Projet de lotissement « Les Hauts du Viaduc » - Barentin (76)

Réponse à l'avis de l'Autorité Environnementale du 20 juin 2019

SEPTEMBRE 2019

Figure 1 : Présentation des mesures proposées dans le cadre du projet de lotissement

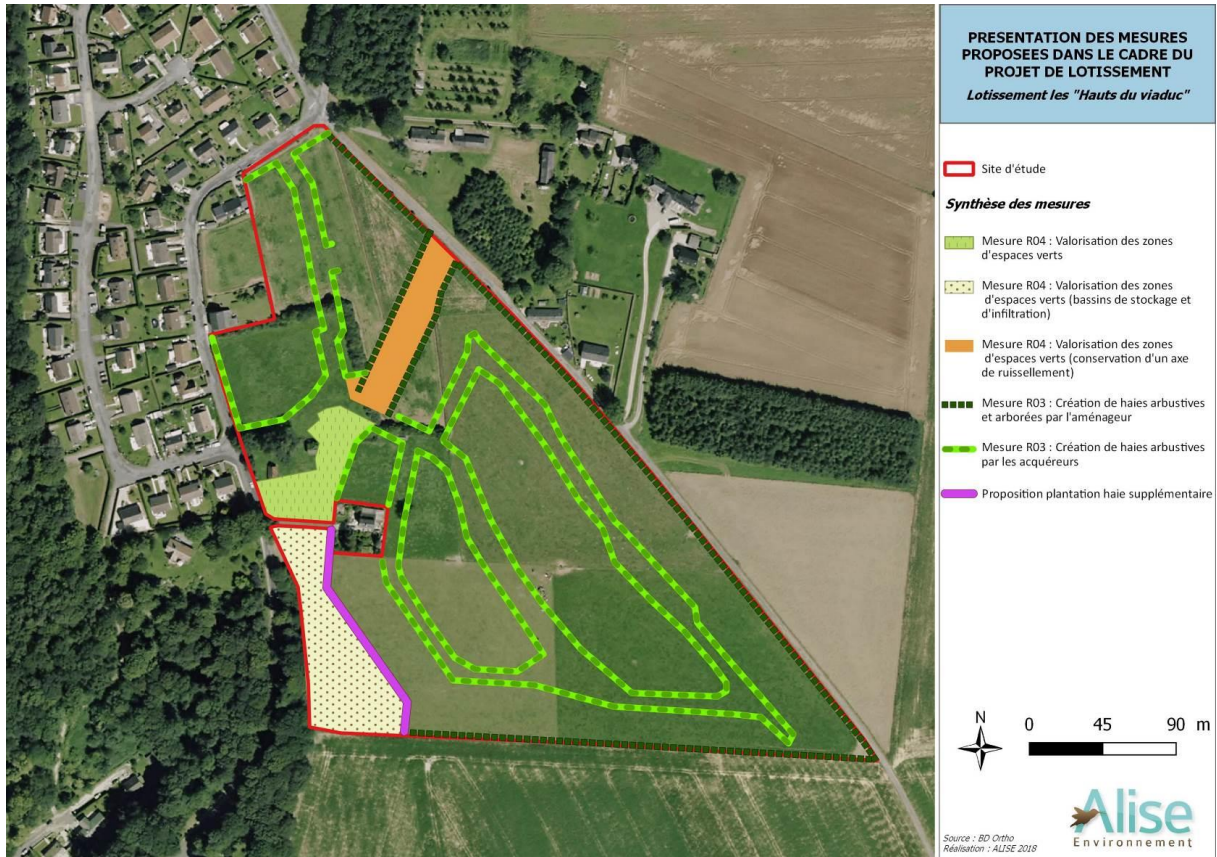
L'autorité environnementale recommande au maître d'ouvrage de faire évoluer son projet afin d'assurer la fonctionnalité du corridor écologique sur la limite est du projet. D'une manière générale, elle recommande également de prendre toutes les mesures qui permettent une continuité effective des espaces pour la faune.

La mesure R03 de l'étude d'impact initiale précise les éléments suivants :

Afin d'améliorer les fonctionnalités écologiques sur le site du projet et de constituer un écran visuel, des haies arbustives seront créées.

Sur les limites Sud et Est de l'opération, il sera créé, par l'aménageur, un talus planté d'une haie champêtre d'essences locales. Les acquéreurs auront l'obligation d'entretenir et de conserver ce talus. Une clôture sera implantée le long de ces limites avec des mailles de 5 cm x 5 cm.

La haie au sud, délimitant la zone urbanisée de la zone agricole, sera complétée d'arbres de haut-jet d'essences locales tous les 10 m environ afin de créer un « rideau » végétal.

Un suivi environnemental post-chantier et post-construction est proposé pour la vérification de l'application de ces mesures.

Figure 2 : Axe de ruissellement : Tracé à prendre en compte (aplat violet et jaune)

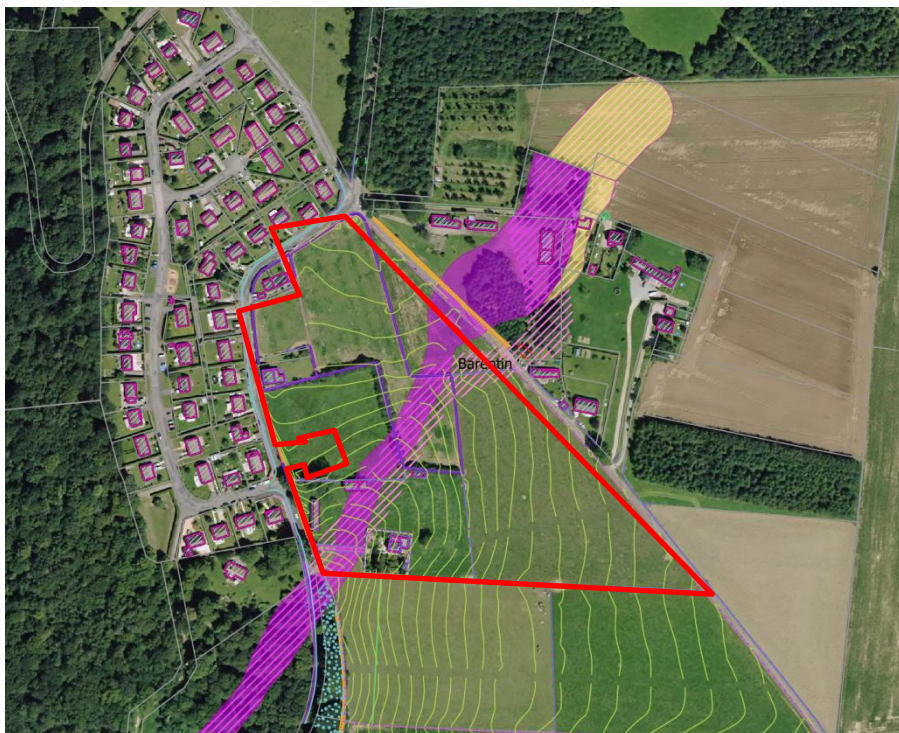
L'autorité environnementale recommande de compléter le dossier avec les données les plus récentes du PPRi en cours d'élaboration. Elle recommande également de prévoir des mesures permettant de limiter les risques de ruissellement concentré et de coulées de boue et d'assurer la fonctionnalité de l'axe d'écoulement.

Toutefois suite à des échanges avec le maître d'ouvrage et le maître d'œuvre, la DDTM 76 a transmis une information complémentaire quant à la localisation de l'axe de ruissellement afin de la positionner plus précisément, comme l'atteste la figure ci-dessous.

Pour être tout à fait clair : le tracé à prendre en compte est le tracé **plein** violet et jaune. La partie hachurée reprend le tracé précédent figurant sur les cartes d'aléa du PPRi et ne doit plus être prise en compte.

Vous trouverez en PJ le nouveau tracé de l'axe de ruissellement sur l'emprise des lotissements "Les Hauts du Viaduc" (avec fichier de calage SIG). **Ce tracé annule et remplace celui figurant sur la cartographie des aléas du PPRi sur Barentin qui avait fait l'objet d'un porter à connaissance (partie hachurée).**
